改善箇所説明図

速度計

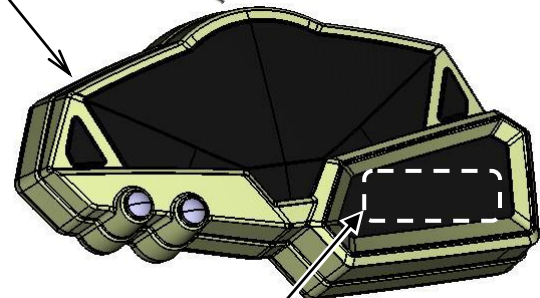
基準不適合発生箇所

補修用部品として販売した速度計において、品番管理が不適切な為、国内仕様とは異なる速度計を出荷した。
そのため、速度計の指度が、実速度に対して僅かに低く表示される。

全車両、速度計を正規品と交換する。
